女川原子力発電所第2号機 工事計画審査資料	
資料番号	O2-変2-他-F-24-0001 改4
提出年月日	2023年6月2日

# 女川原子力発電所第2号機

## 設計及び工事計画変更認可申請の概要

#### ① 残留熱除去系主要弁(1/5)

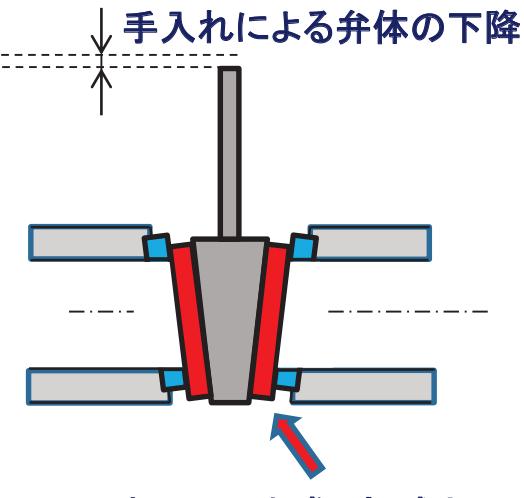
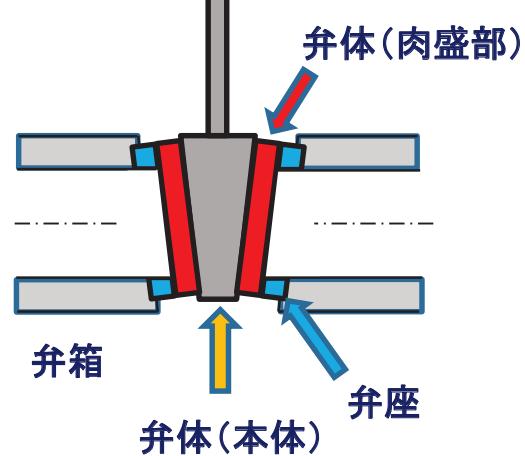
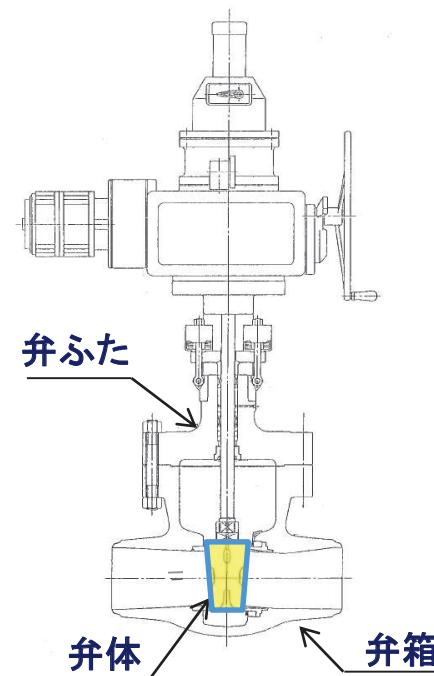
**【目的】**分解点検において、E11-F004(RHR LPCI注入隔離弁)の弁体の下降を確認したことから、弁体を取り替えるものである。

**【必要性】**弁体の下降は、これまでの分解点検における弁の手入れに伴い、弁体の厚みが徐々に減少したことに起因しており、現状はシート機能に問題はないが、今後の分解点検時の手入れによりシート機能維持が困難になるおそれがあることから、弁体を取り替える必要がある。

**【申請内容】**本工事は、当該の弁体を同仕様の弁体に取り替えるものである。材質変更を伴わないことから、要目表の変更はない。

#### ② 原子炉冷却材浄化系主配管(1/8)

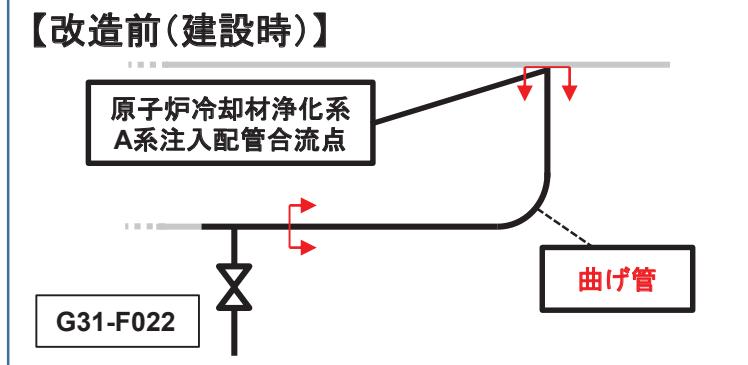
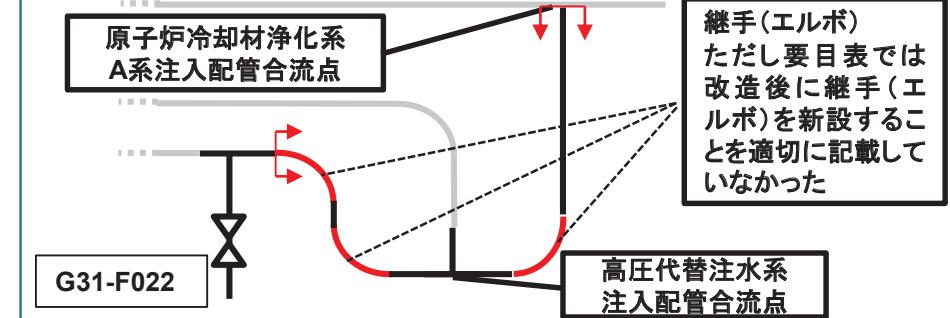
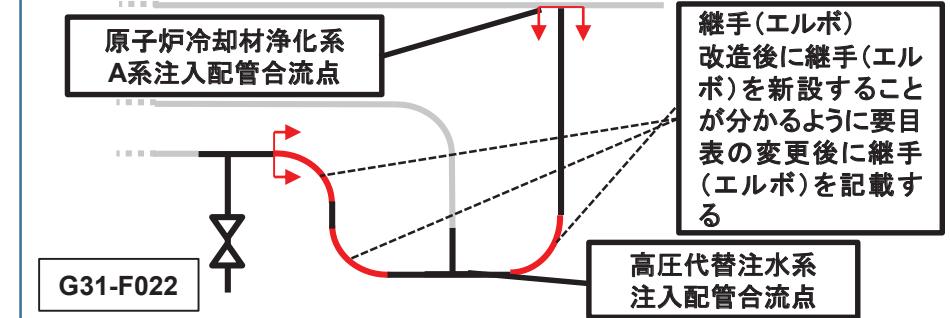
**【目的】**原子炉冷却材浄化系主配管について、配管の一部を曲げ管から継手(エルボ)に変更することを、要目表に適切に記載していなかったことから、要目表の記載変更を行う。

**【必要性】**原子炉冷却材浄化系主配管について、2021年12月23日認可の「設計及び工事の計画」の要目表において、原子炉冷却材浄化系配管に高圧代替注水系配管を接続するために継手(エルボ)新設を含むルート変更を実施した。この際、配管の一部を建設時の曲げ管から製作管理が容易な継手(エルボ)に変更したが、要目表の変更後(改造後)に継手(エルボ)を新設することを適切に記載していなかったことから、要目表の記載変更を行う必要がある。

**【申請内容】**配管の一部を曲げ管から継手(エルボ)に変更する。

#### ④ 原子炉格納容器調気系主配管(1/13)

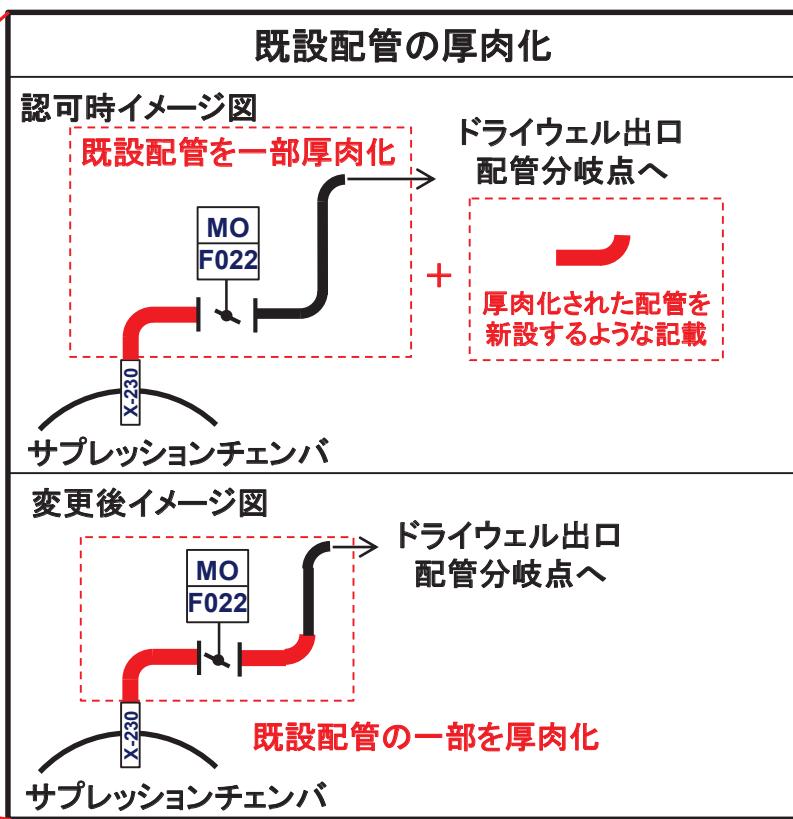
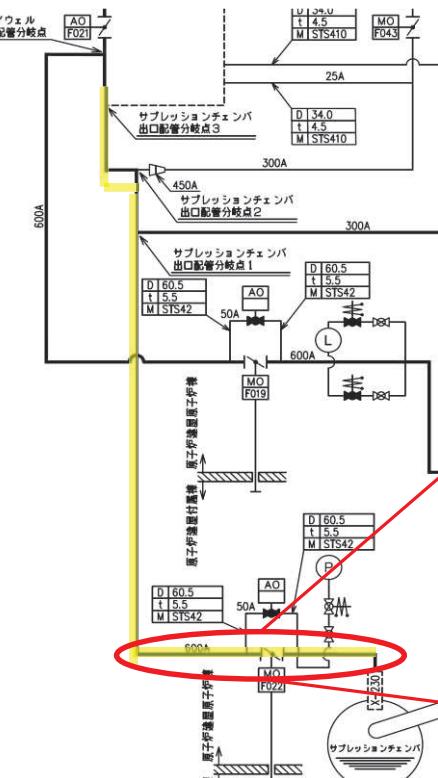
**【目的】** 原子炉格納容器調気系主配管について、耐震性強化のため原子炉格納容器調気系の既設配管の一部を厚肉化することを、要目表に適切に記載していなかったことから、要目表の記載変更を行う。

**【必要性】** 原子炉格納容器調気系主配管(原子炉格納容器配管貫通部(X-230)～ドライウェル出口配管分岐点)について、2021年12月23日認可の「設計及び工事の計画」の要目表において、耐震性強化のための既設配管の一部厚肉化を適切に記載していなかったことから、要目表の記載変更を行う必要がある。

**【申請内容】** 既設配管の一部を耐震性強化のため厚肉化する。

#### ④ 原子炉格納容器調気系主配管(2/13)

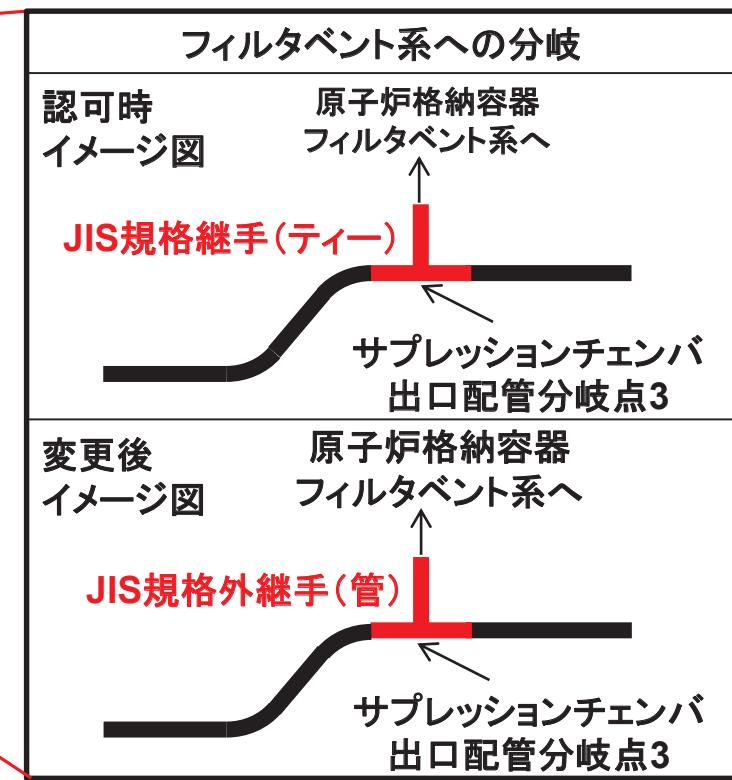
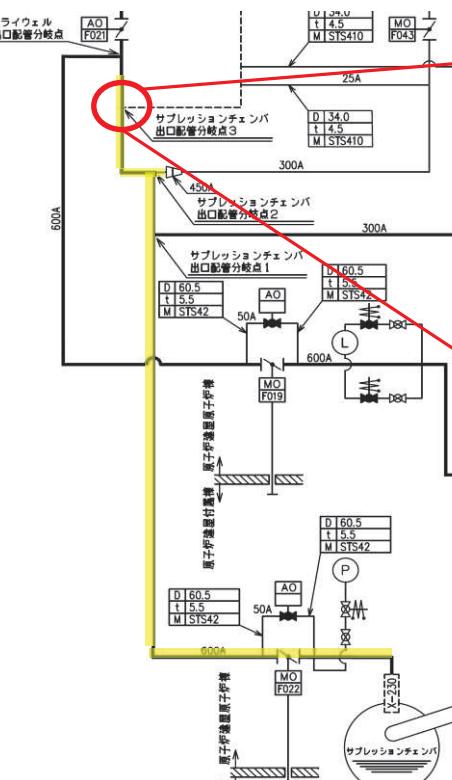
**【目的】** 原子炉格納容器調気系から原子炉格納容器フィルタベント系への分岐点において、JIS B2312(2001)で規定する寸法に適合しない管継手(以下「JIS規格外管継手」という。)を採用していることを、要目表に適切に記載していなかったことから、要目表の記載変更を行う。

**【必要性】** 原子炉格納容器調気系の600A 配管から原子炉格納容器フィルタベント系の400A 配管への分岐点において、JIS 規格では600A/600A/400A の径違いの管継手がないことからJIS 規格外管継手を採用しているが、2021年12月23日認可の「設計及び工事の計画」の要目表において、JIS 規格の管継手として記載していたため、要目表の記載変更を行う必要がある。

**【申請内容】** 原子炉格納容器調気系から原子炉格納容器フィルタベント系への分岐点において、600A から400A への分岐が必要であるが、JIS 規格には当該の径違いの管継手がないことからJIS 規格外管継手を採用する。
